EDITAL DE LICITAÇÃO – CONCORRÊNCIA Nº 031/2019

OBJETOS: 1) REFORMA DO AMBULATÓRIO (TÉRREO) DAS UNIDADES DE INTERNAÇÃO DO 4º PAVIMENTO - UTI E 6º PAVIMENTO – INTERNAÇÃO ONCOLÓGICA DO HOSPITAL DA CRIANÇA SANTO ANTÔNIO RELATIVO AO CONVÊNIO Nº 841122/2016, 2) REFORMA DA UNIDADE DE INTERNAÇÃO (5º PAVIMENTO) DO HOSPITAL DA CRIANÇA SANTO ANTÔNIO RELATIVO AO CONVÊNIO Nº 836086/2016 e 3) CONSTRUÇÃO DAS CASAS DE MÁQUINAS NO 5º PAVIMENTO DO HOSPITAL DA CRIANÇA SANTO ANTÔNIO;

RESPOSTA AO PEDIDO DE ESCLARECIMENTO

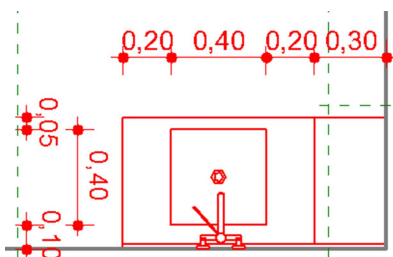
Nos itens "2.1.4.5 / 2.1.4.6 / 3.1.4.4 / 3.1.4.5 / 4.1.4.4 / 4.1.4.5 - Forro Em Drywall" da planilha orçamentária (objeto 01): No quantitativo fornecido não está sendo previsto as aberturas de luminárias, alçapões e grelhas; no forro de gesso.

As aberturas de luminárias, alçapões e grelhas devem ser orçadas na instalação dos seus respectivos itens.

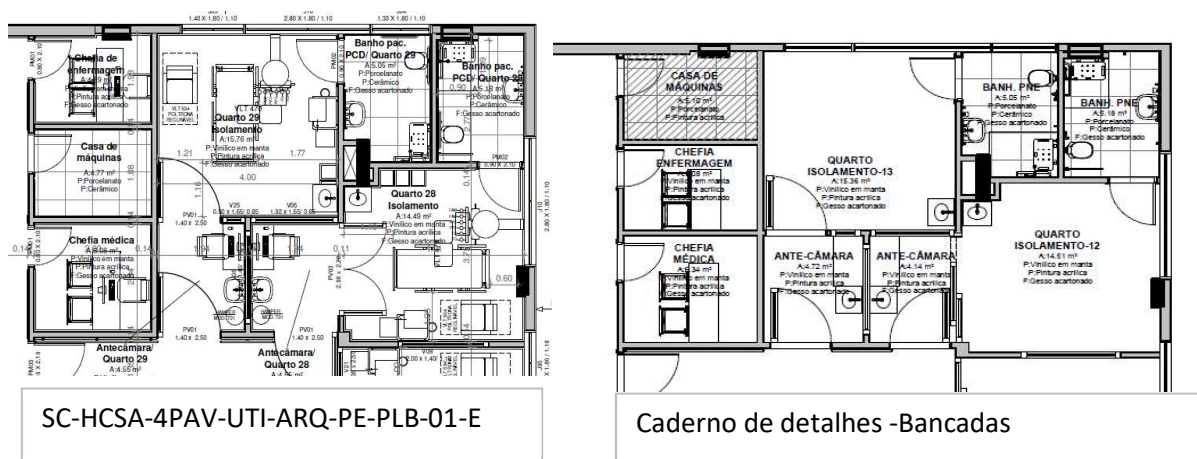
Localizado no projeto "SC-HCSA-4PAV-UTI-ARQ-PE-PLB-01-E" apenas 1 unidade do Visor V23 (item 3.1.6.17 Visor V37 - objeto 01).

Este item deve ser considerado no orçamento com a quantidade da planilha orçamentária de 7,10m², porém, durante a obra os itens considerados em duplicidade ou desnecessários serão suprimidos em termo aditivo.
